## Smart-telecaster™ HD View Single アップデートの御案内

### □ Smart-telecaster HD View Single Ver 1.3.2→2.2.1

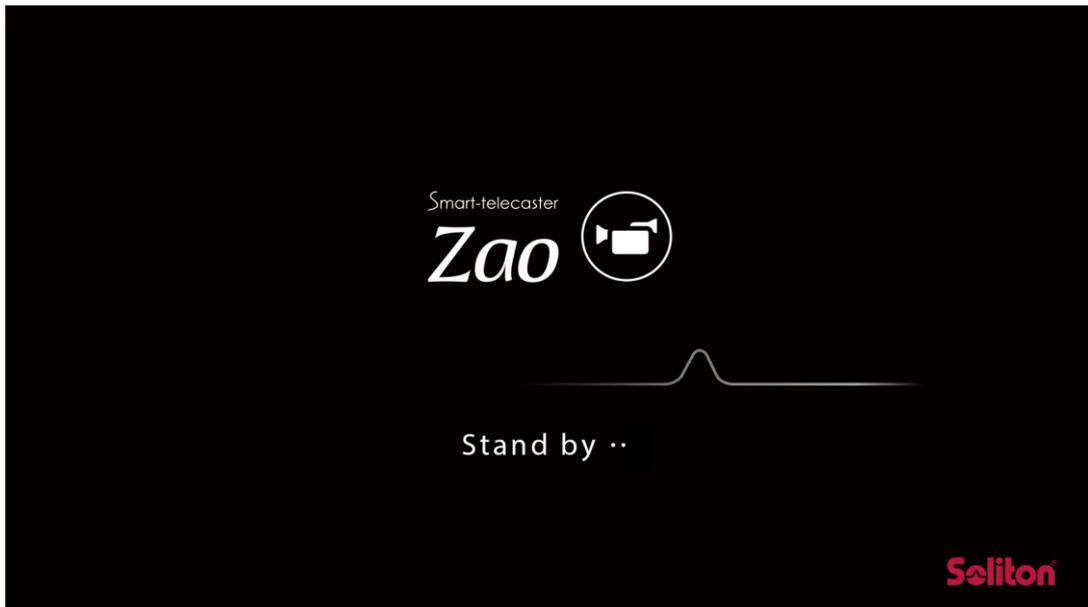
- ・受信映像を再配信する機能について、仕様を変更しました。  
それに伴い名称及びUIが変更され、Settingメニューの右下「Others」の下に「Video streaming」が追加されています。

具体的には以下のようになっています。

- ・OFF:再配信機能を利用しません。
- ・Transcode:H.265 から H.264 に変換し、再配信します。  
Youtube や facebook に live 配信することができます。  
設定については横にある「Settings」から行ってください。

- ・Passthrough:H.265 ストリームを変換せずに再配信します。  
Xprotect®と連携することができます。  
これに伴い H.264RTSP 再配信機能は廃止されています。
- ・NDI:NDI 出力することができます。
